BOLETIM TÉCNICO

BT0254
03.09.97

Assunto: Faixa Decorativa/ Puxador Horizontal/ Inserto
Modelos: Refrigeradores e Freezers - Linha com Puxador Horizontal (Spring Line e Sky Line).
Marca: Brastemp

Fig.01

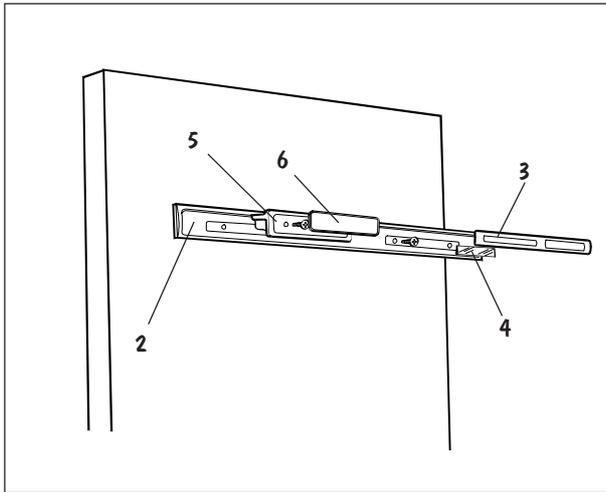
Estamos racionalizando para a cor **Bege Mediterrâneo** as peças em referência, sendo assim, estão sendo eliminados os códigos das mesmas nas cores **Marrom Tabaco**, **Marrom Gazela** e **Branco**.

OBSERVAÇÃO: Nas tabelas abaixo as "Ref." equivalem aos números indicados nas figuras 01 e 02.

Fig.03

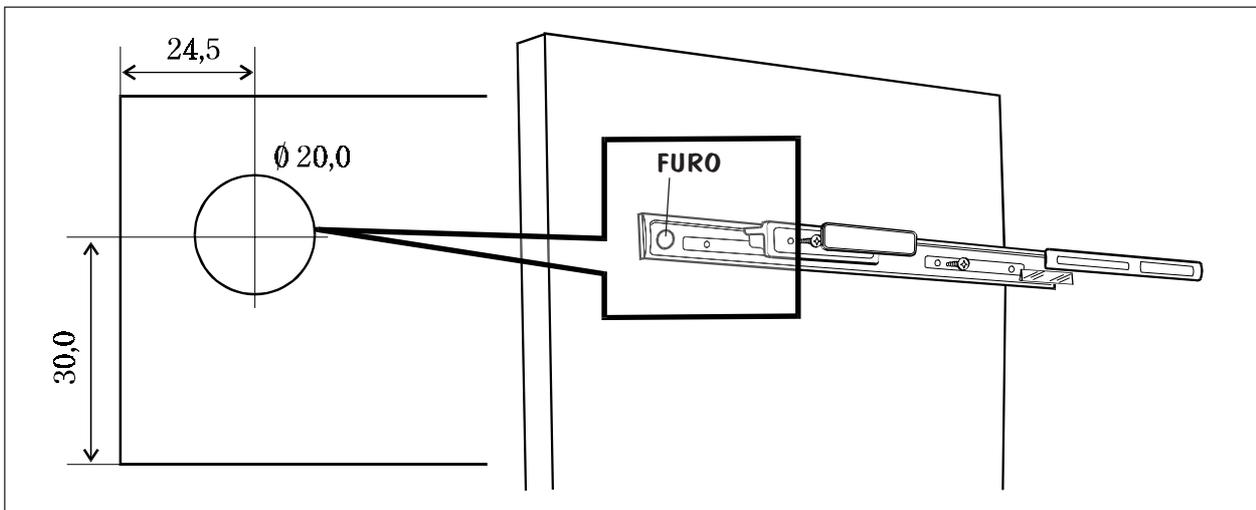
1. As peças canceladas serão fornecidas até esgotar nosso estoque de reposição;
2. Este BT cancela e substitui os BTP's 32, 33 e 34 de março de 1994;
3. Ao substituir a peça 000083571 (Faixa decorada para Freezer com fechadura) pela 000088519 (Faixa decorativa para Refrigerador/ Freezer 1 Porta) deverá ser feito um furo de 20mm para o encaixe da fechadura da Porta, conforme Fig.03.
